ETCS PLZEŇ (MIMO) - CHEB

**DOKLADY
ZÁZNAMY Z VÝROBNÍCH PORAD**

02/2018

H.1.1

SO 02-51-02 ŽST Cheb, úprava kabelovodu

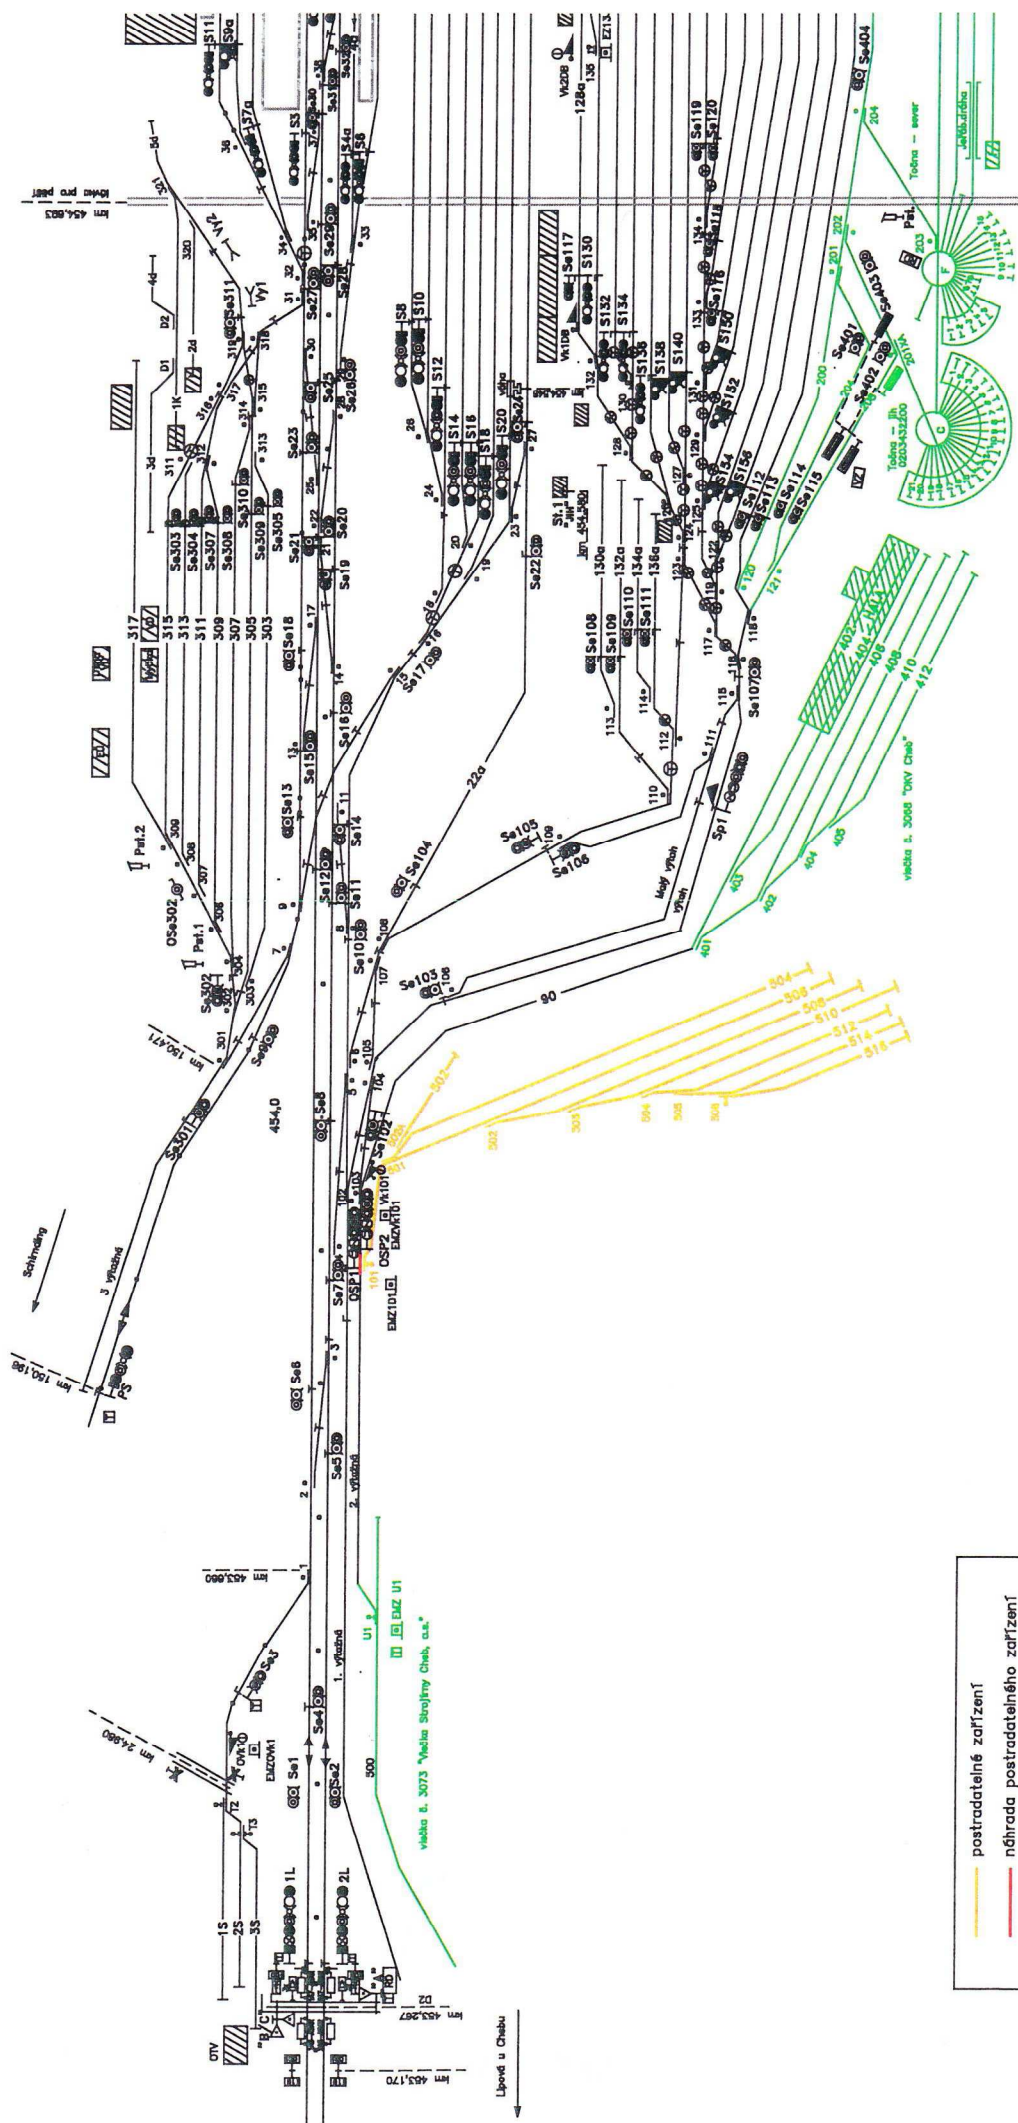
V rámci objektu bude vyčištěn (vymístěny kabely) ze stávající zaplněné využívané a volně přístupné 2/3 stávajícího kabelovodu vedeného kolmo na kolejiště. Druhá část (cca 1/3) dnes nevyužívaná budou v ní provizorně vedeny kabely při stavbě Modernizace ŽST Cheb. Po odstranění kstarých kabelových vedení z první části bude celý tubus vyčištěn, nově vymalován a v souladu s potřebami nových rozvodů osazovaných v rámci ETCS Cheb umístěny nové konzoly pro kabely. Nově bude pro kabelovod použit původní zavazadlový tunel. Tunel je v rámci stavby Modernizace ŽST Cheb prodloužen až pod 6. kolej, kde navazuje na stávající trasu kabelovodu vedeného podél 6. koleje. V rámci stavby ETCS bude stávající zavazadlový tunel nově vybaveno nosnými konzolami pro kabelová vedení a dojde k průrazům (vyvrtání) otvorů do dělicí stěny (odstranění celé stěny) mezi prodloužením a stávající podélnou částí kabelovodu.

Stávající podélná část kabelovodu bude vyčištěna, začištěny stávající betony podlah a stěn a provedeny úpravy na vstupních otvorech do kabelovodu. Opět budou provedeny konzoly pro umístění kabelových vedení.
